Bouwplaats:
Gustaaf Callierlaan 110
9000 Gent

Ontwerp: Bouw van 8 appartementen

Datum:	Plan:	Schaal:	Gustaaf Callierlaan
07 06 2024	Snede AA'	1/100

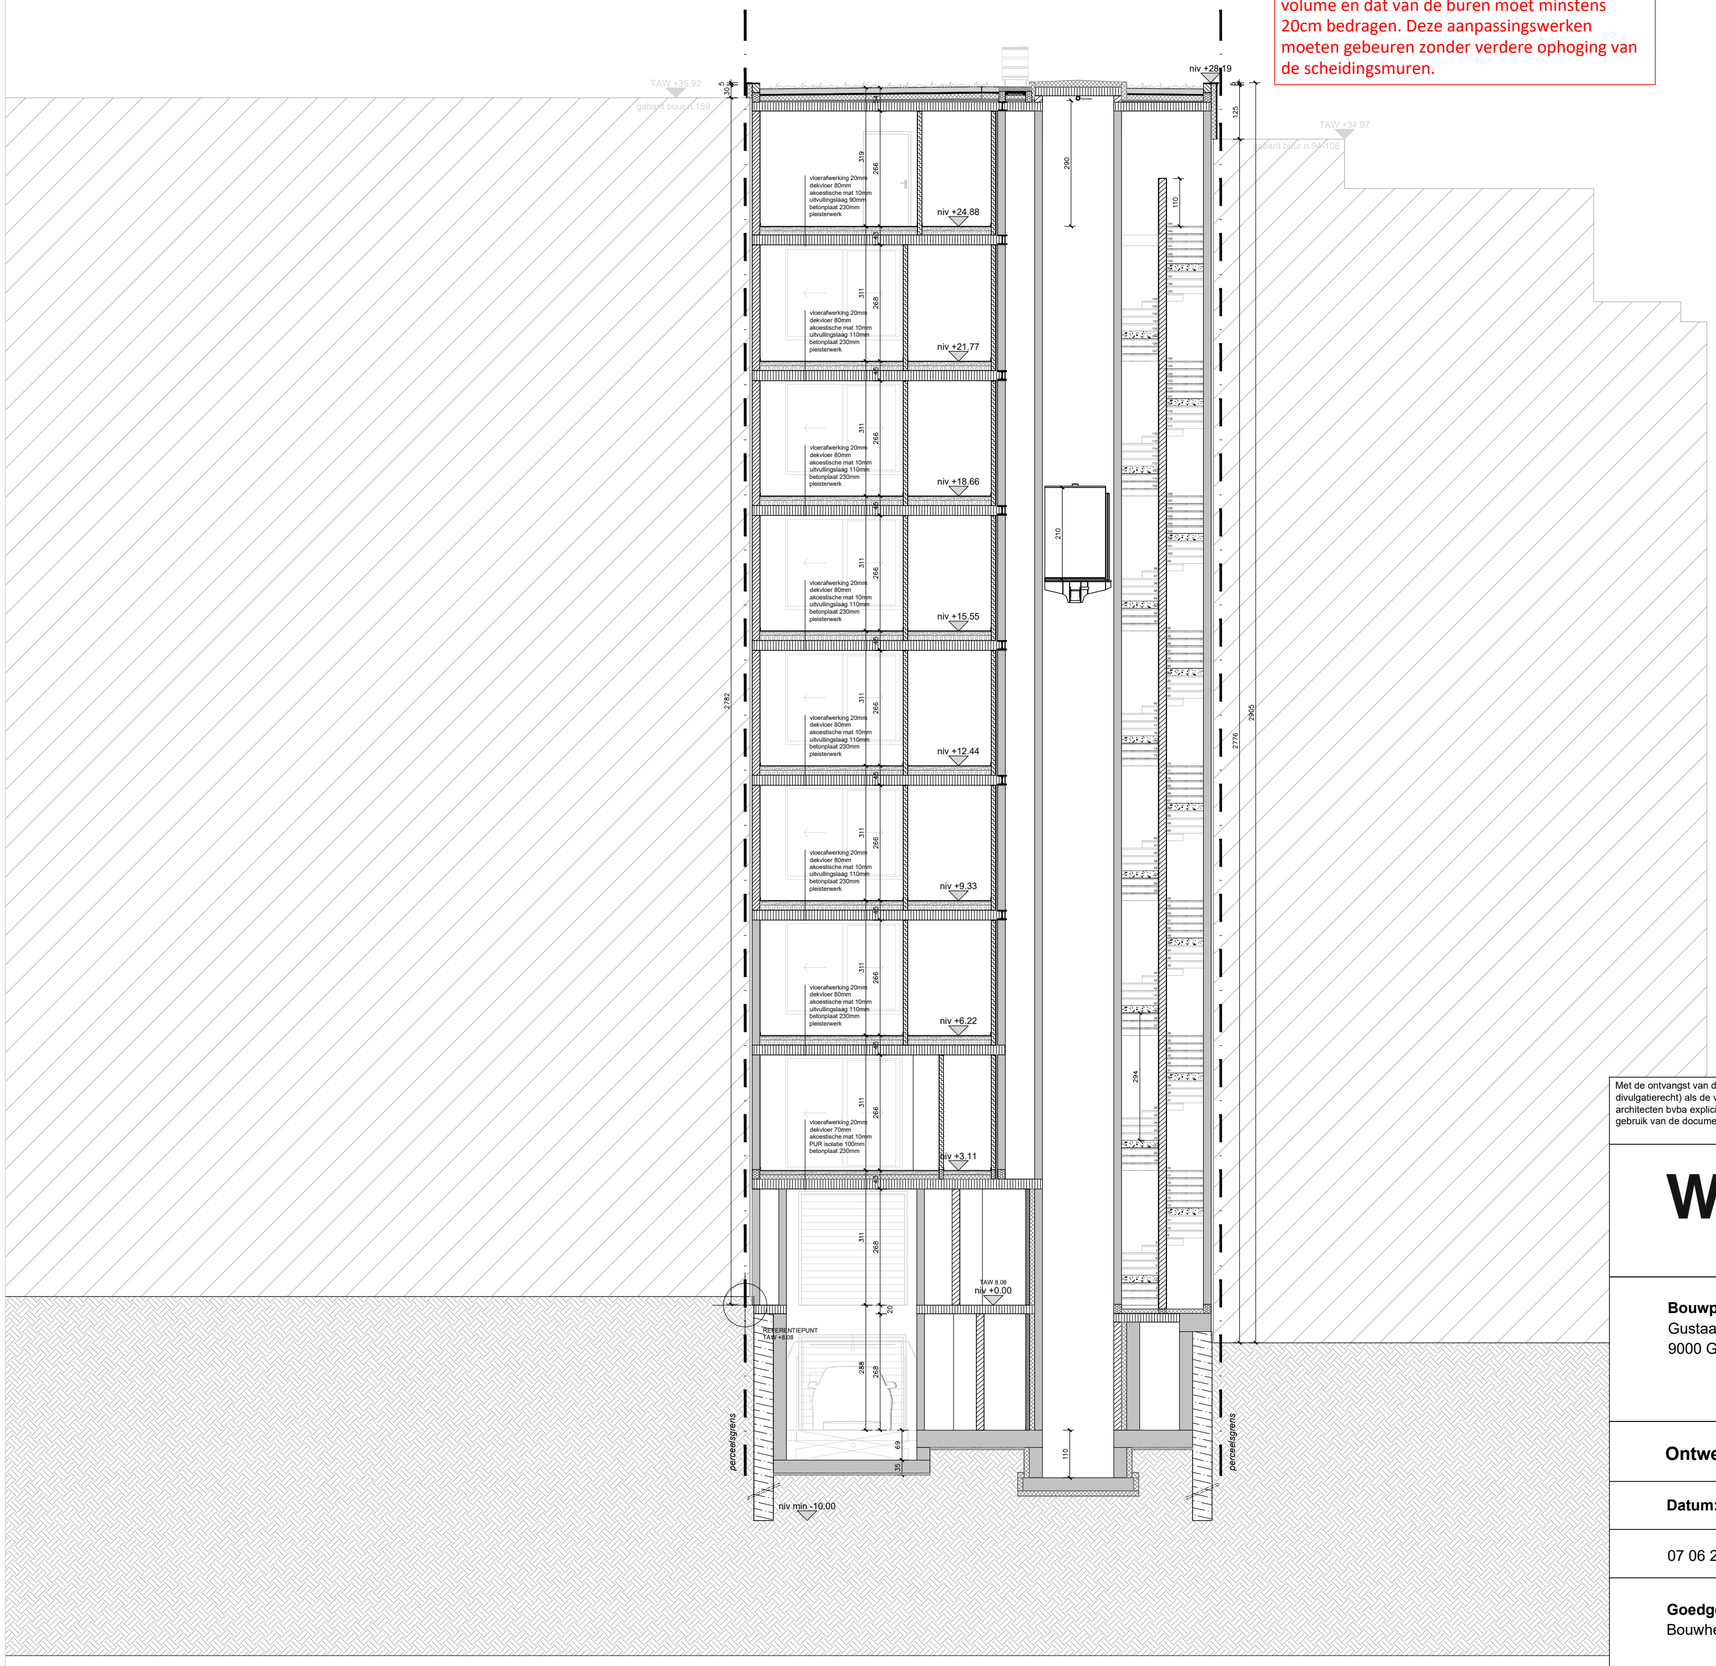
De opstand tussen het plat dak van het nieuwe volume en dat van de buren moet minstens 20cm bedragen. Deze aanpassingswerken moeten gebeuren zonder verdere ophoging van de scheidingsmuren.

ZIE BIJZONDERE VOORWAARDE(N)
